DETERMINAZIONE DIRIGENZIALE N. 2022-118.0.0.-138

OGGETTO CDS 26/2021 Conferenza di Servizi decisoria in forma semplificata modalità asincrona di cui all'articolo 14 – comma 2 - della legge 241/90 e s. m. e i. per l'approvazione del "Progetto Definitivo della Rimessa di Gavette, facente parte dell'intervento degli Assi di Forza per il Trasporto Pubblico Locale e l'avvio delle procedure comportanti apposizione del vincolo preordinato all'esproprio sul PUC vigente ai sensi del D.P.R. 327/2001.

Determinazione di conclusione positiva della Conferenza di servizi.

Figura 45 - Ubicazioni sondaggi preliminari.

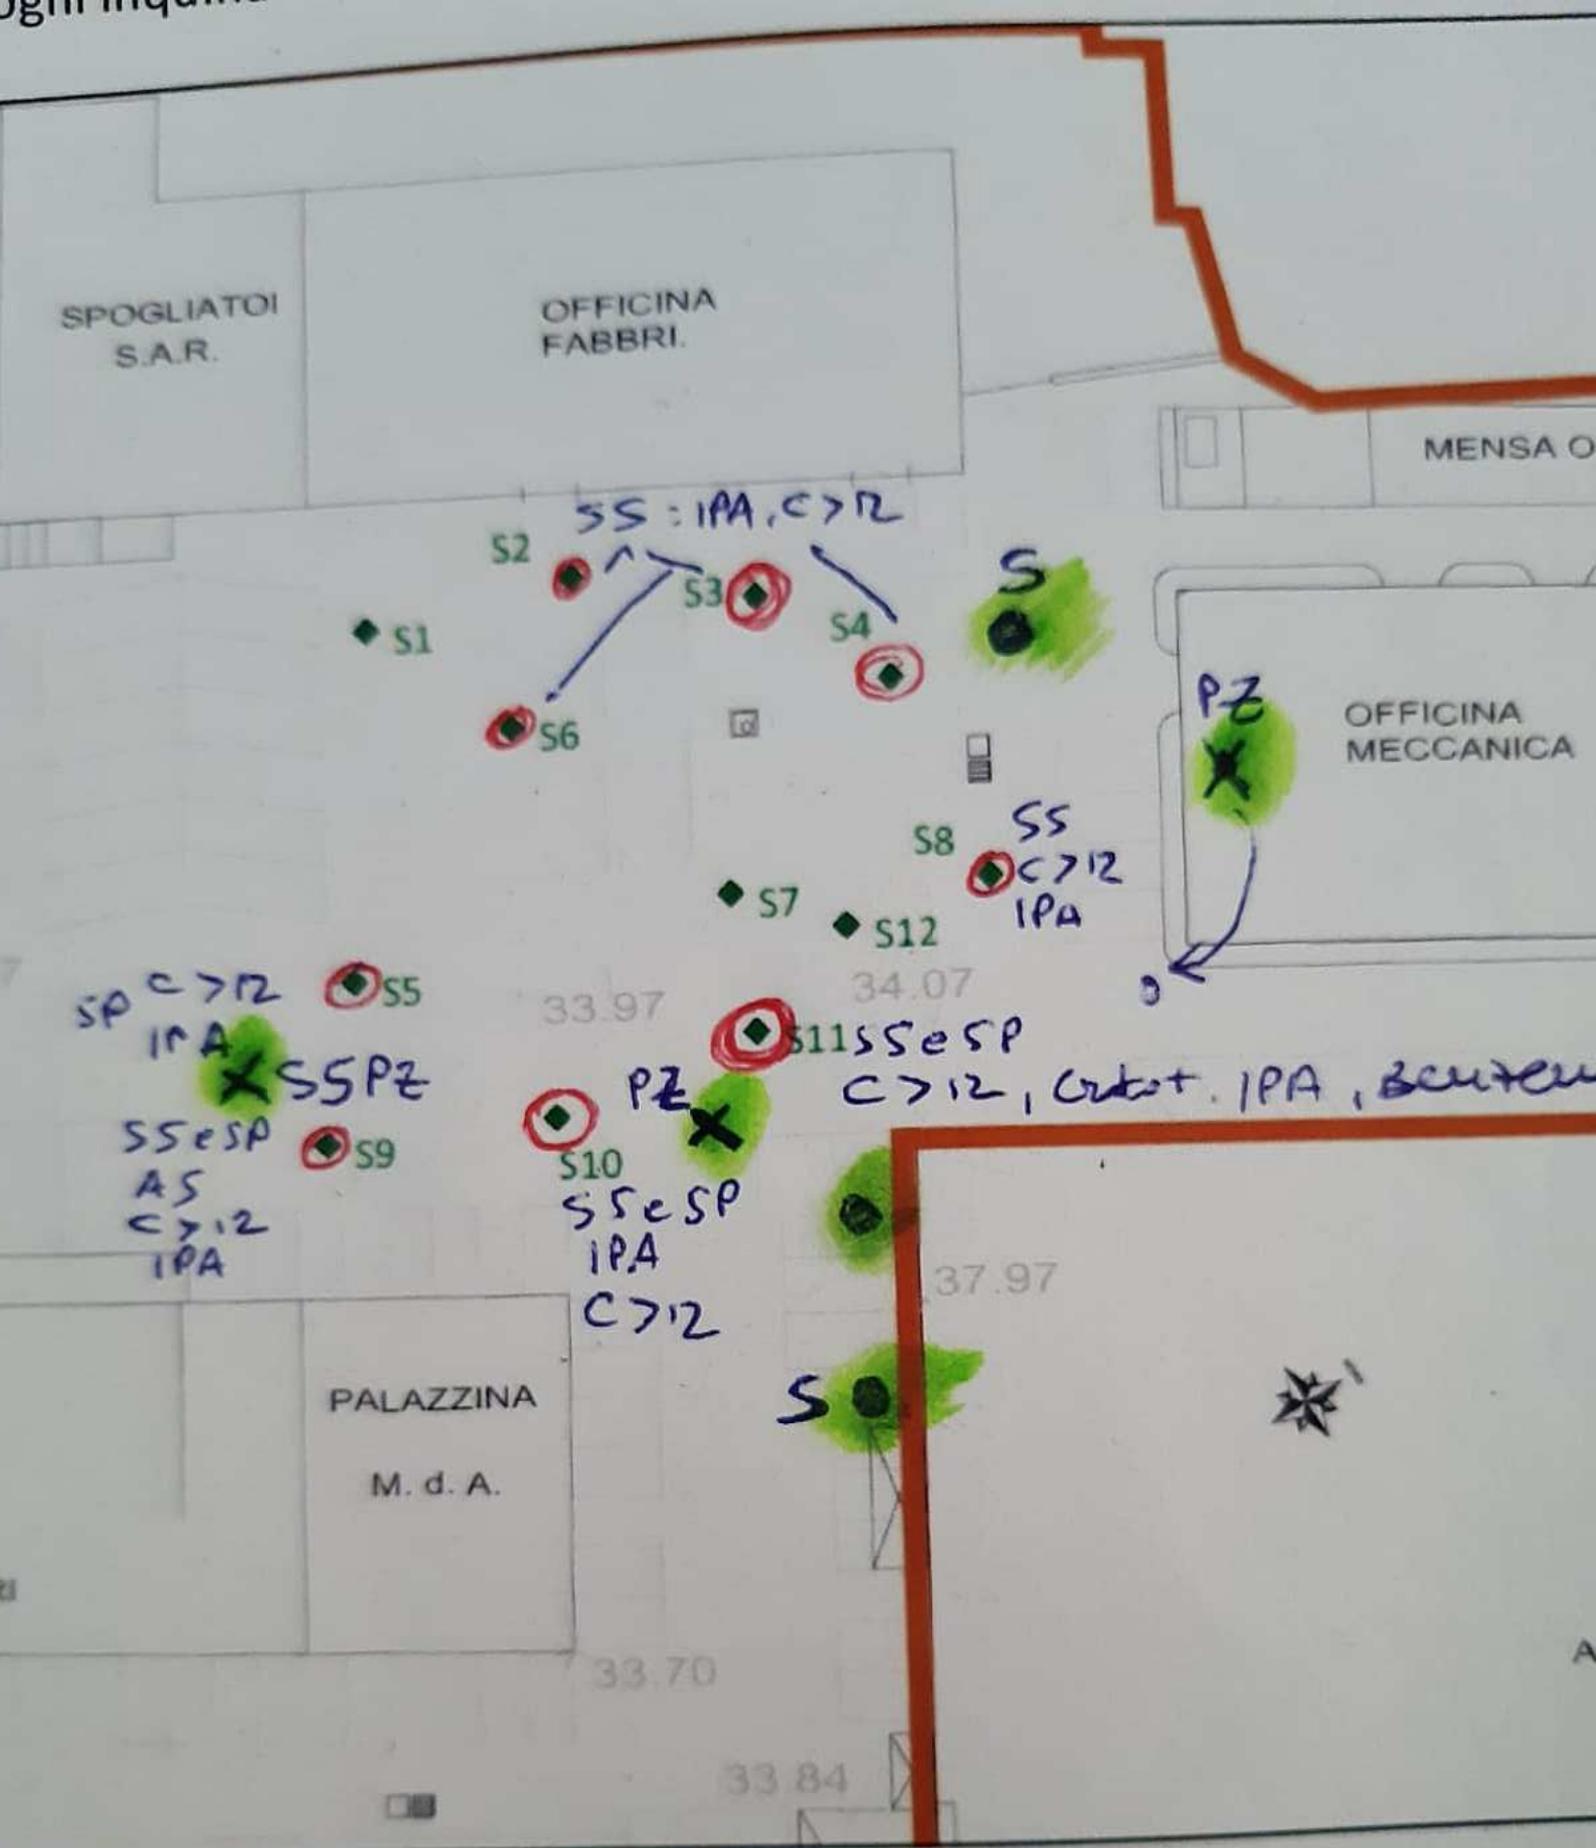
2.il piano di indagini proposto dovrà essere integrato mediante l'effettuazione di ulteriori indagini nelle seguenti aree, come evidenziato in giallo nelle planimetrie allegate alla presente relazione:

a.area già interessata dalle indagini nel 2018 mediante la realizzazione di tre sondaggi, anziché due (S3 e S5), di cui due piezometri; si allega quale parte integrante una planimetria con la proposta di ARPAL; S3 verrà mantenuto poiché non viene richiesto il sondaggio segnato nella parte orientale dell'officina;

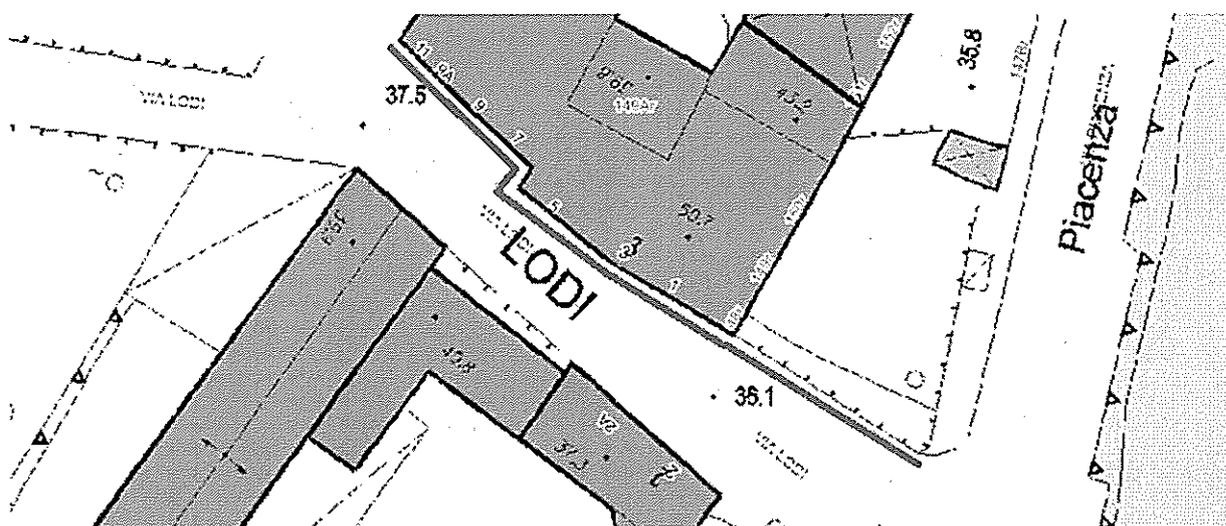
- rilevato infine che i fabbricati esistenti in via Lodi, dal civico 1 al civico 11, hanno accesso diretto alla carreggiata, si chiede di valutare, al fine di garantire il transito pedonale in sicurezza, la realizzazione di un nuovo marciapiede nel tratto evidenziato in rosso nella planimetria che segue:

Figura 45 - Ubicazioni sondaggi preliminari.

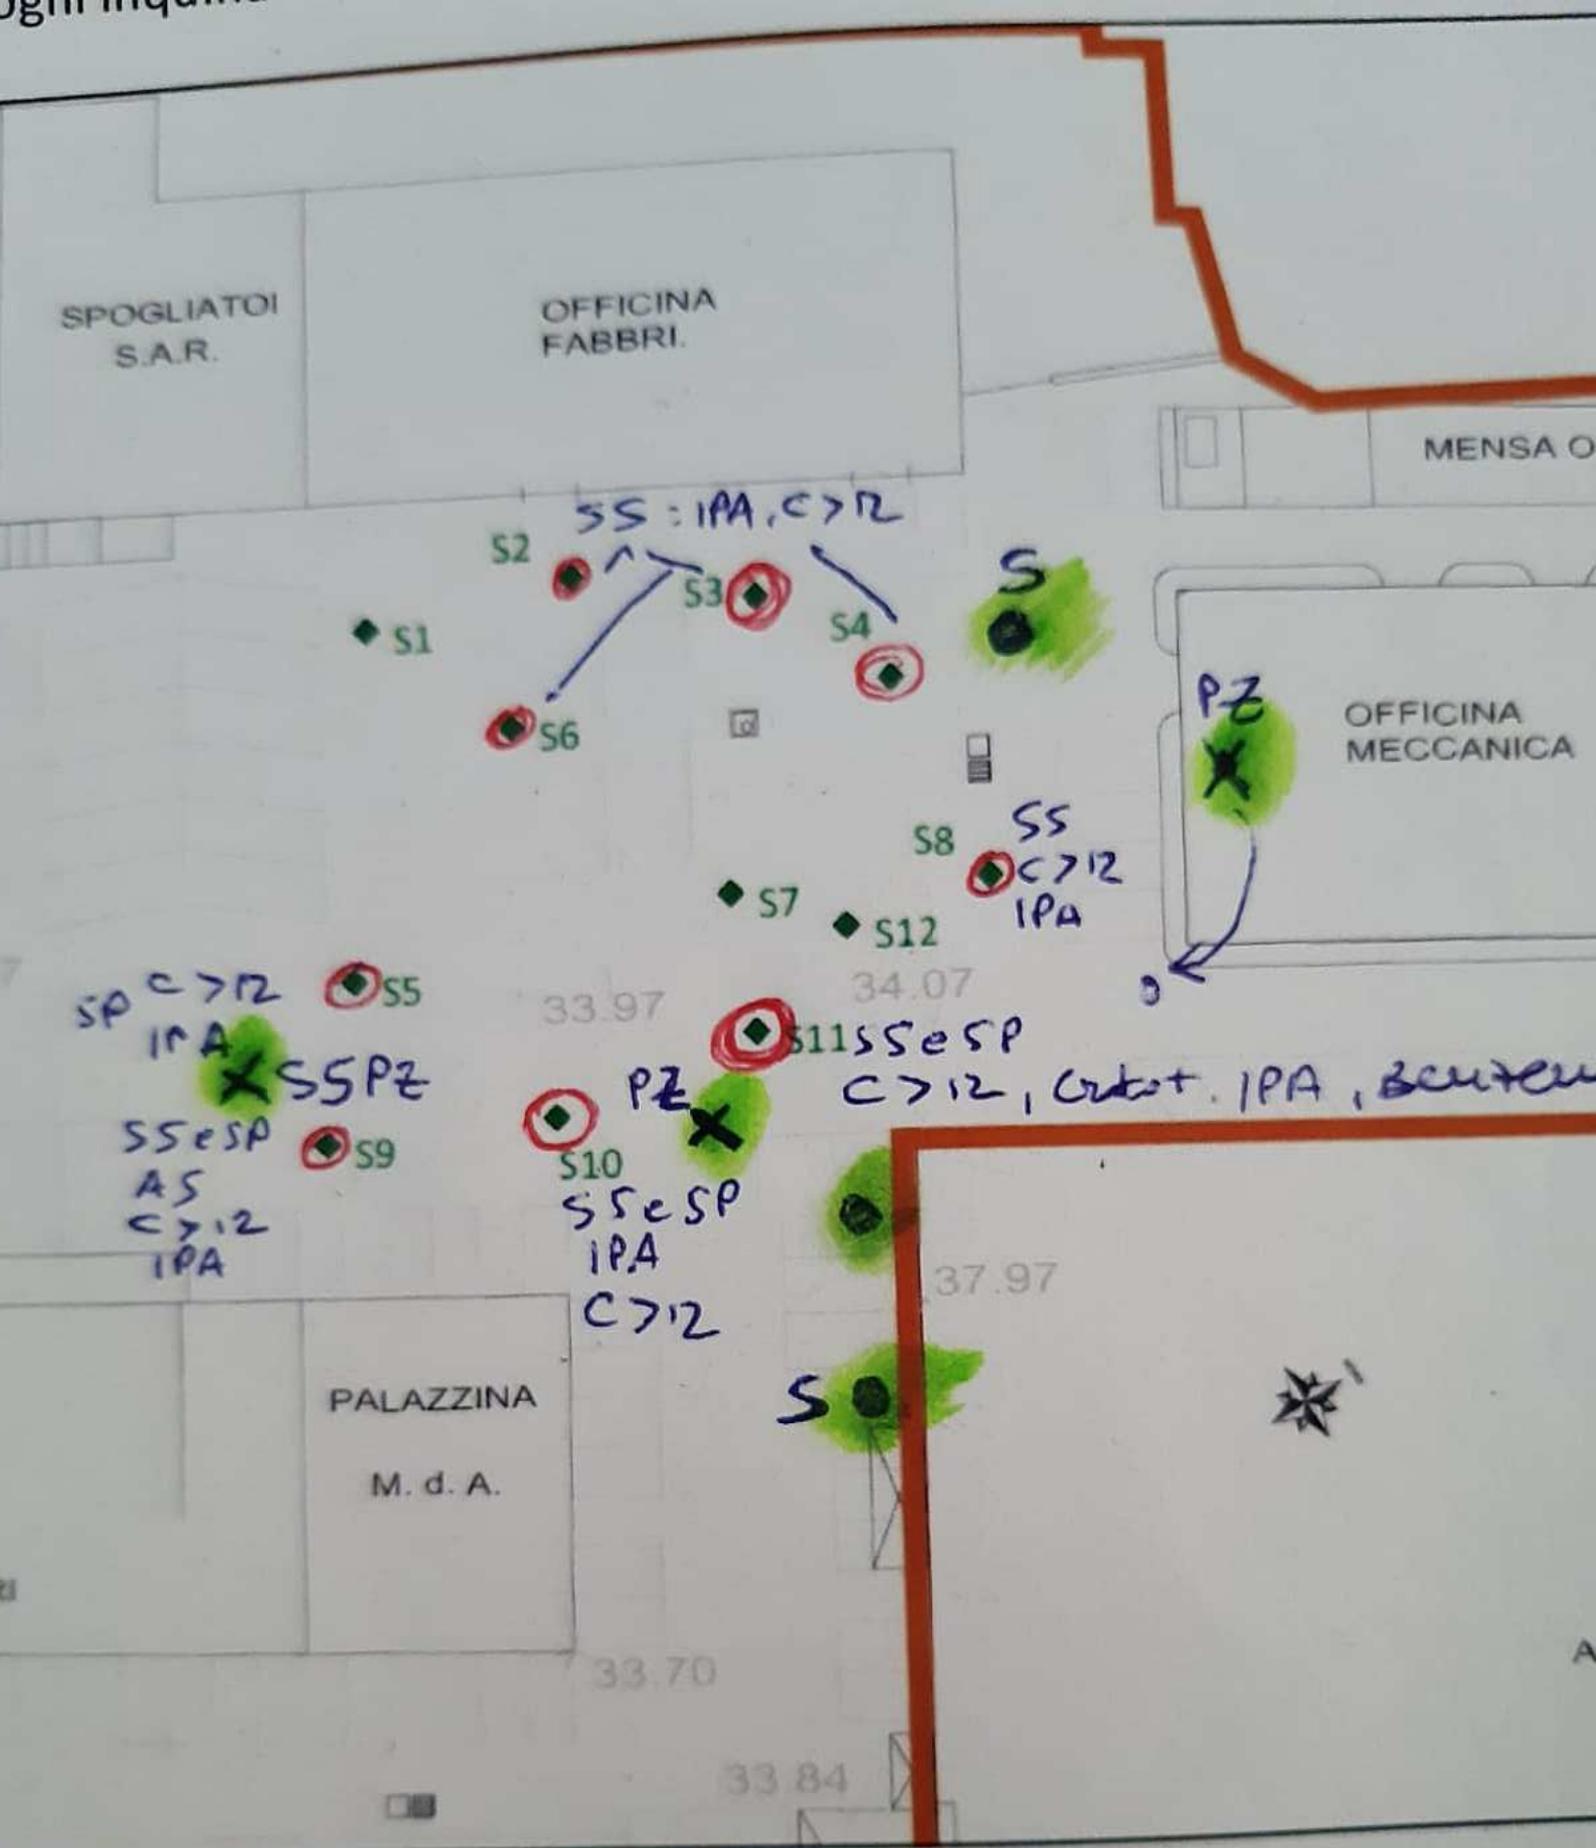
2.il piano di indagini proposto dovrà essere integrato mediante l'effettuazione di ulteriori indagini nelle seguenti aree, come evidenziato in giallo nelle planimetrie allegate alla presente relazione:

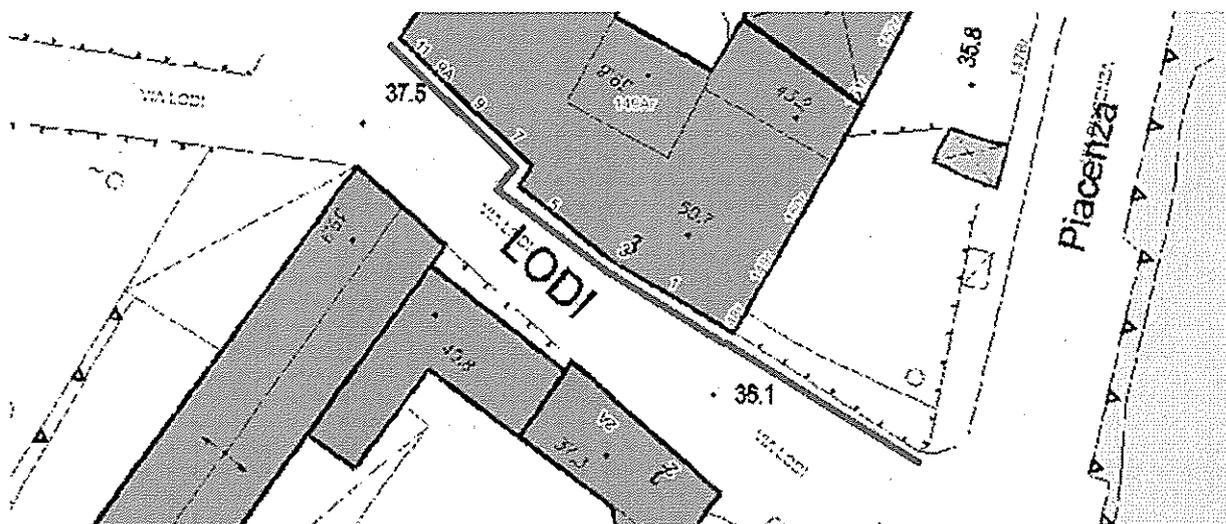
- rilevato infine che i fabbricati esistenti in via Lodi, dal civico 1 al civico 11, hanno accesso diretto alla carreggiata, si chiede di valutare, al fine di garantire il transito pedonale in sicurezza, la realizzazione di un nuovo marciapiede nel tratto evidenziato in rosso nella planimetria che segue:
